**MÉMOIRE DE RÉPONSE À L'AVIS
DU CSRPN N°2024-05**
Dérogation espèce protégée (L.411-2 CE)
Mormopterus francoimoutoui

OPÉRATION CANAL DES ALOÈS

Commune de Saint-Louis

P23-063-Canal_Aloes-
Réponse CSRPN.V3
14/02/2025

Figure 2 : Localisation du gîte de substitution principal

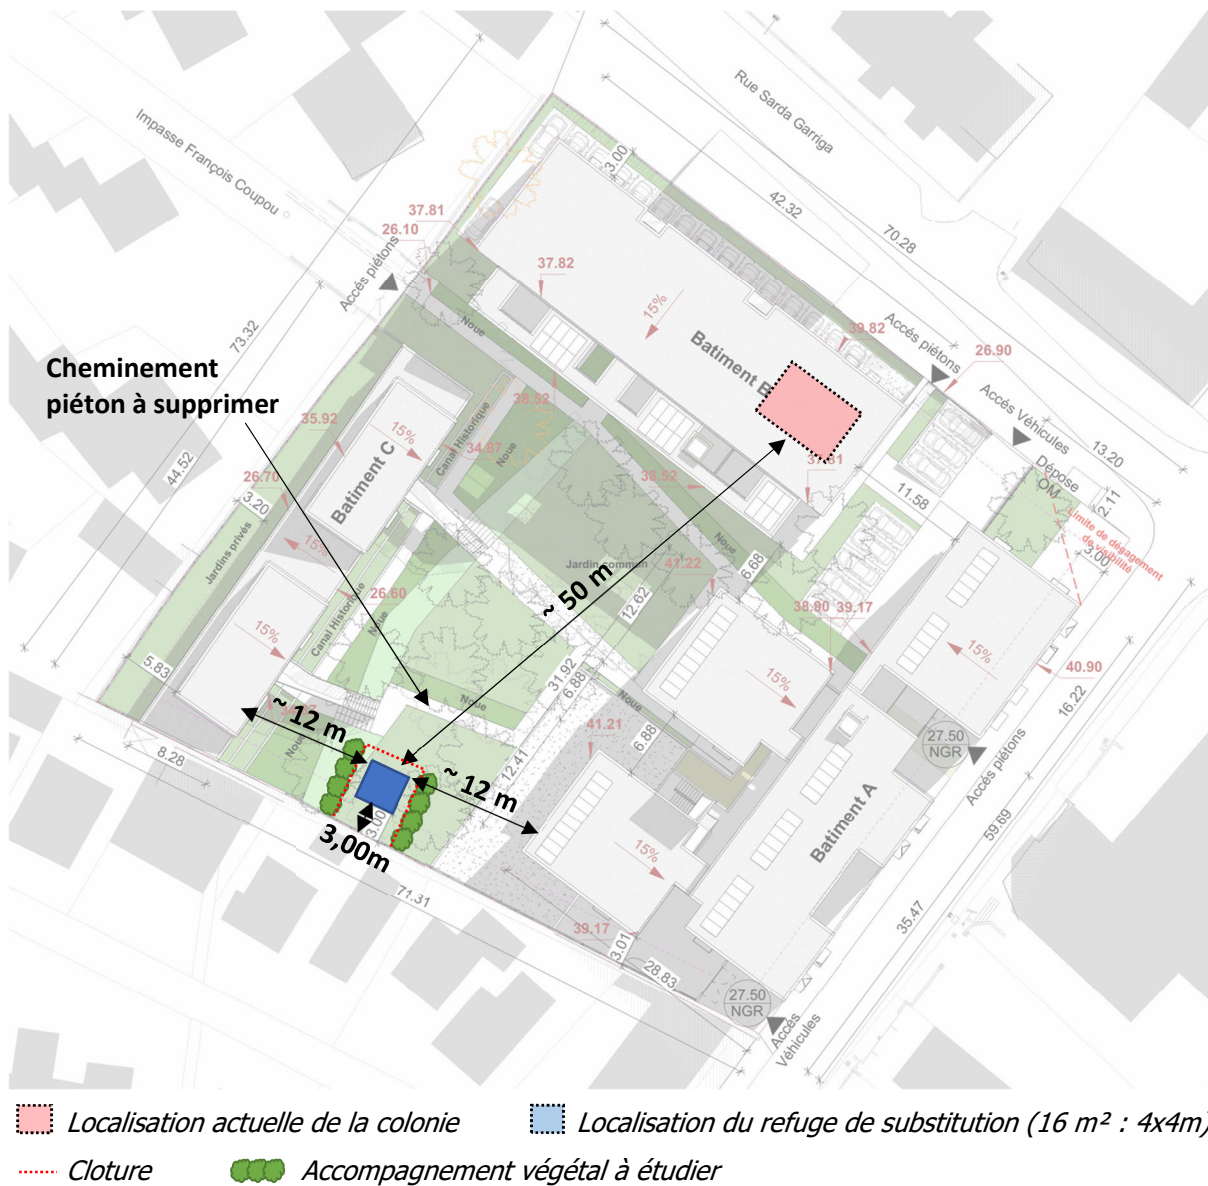
4. *Augmenter le nombre de gîtes pour donner plus de chances de colonisation par les différentes populations identifiées (deuxième gîte dans le parc) ou, à défaut, déplacer le gîte dans le parc ;*

Considérant que la proposition initiale présentait des contraintes potentielles non négligeables pour les usagers de l'opération (nuisances liées à la proximité avec les bâtiments et notamment celui ayant pour vocation l'accueil d'une résidence pour personnes âgées) et les chauves-souris (nuisances sonores et pollution lumineuse liées à la proximité avec l'espace public et l'entrée principale de l'opération), le gîte de substitution principal sera finalement réalisé dans le parc du projet à une distance d'environ 50 mètres de la localisation actuelle de la colonie (cf. figure 2 ci-dessous).

Le gîte sera implanté sur la base des principes suivants :

- Implantation en fond de parc à une distance minimale de 10 m des bâtiments de l'opération ;
- Implantation prenant en compte l'ombrage des bâtiments du projet sur le secteur visé ;
- Conservation d'une distance minimale de 3 mètres avec la limite de parcelle pour limiter les nuisances (odeurs, excrétât à l'envol) vis-à-vis des riverains ;
- Sanctuarisation des abords immédiats du gîte par la mise en œuvre d'une clôture permettant d'éviter des activités humaines trop proches et les intrusions ;

- Réalisation de plantations périphériques permettant de renforcer la tranquillité réciproque des chauves-souris et des résidents et l'intégration paysagère du gîte. Les plantations privilégieront les essences arbustives afin de limiter les ombres portées sur le gîte et ne pas entraver l'accès pour les chauves-souris ;
- Suppression de la circulation piétonne située à proximité du gîte ;
- Limitation des apports lumineux artificiels à proximité du gîte.
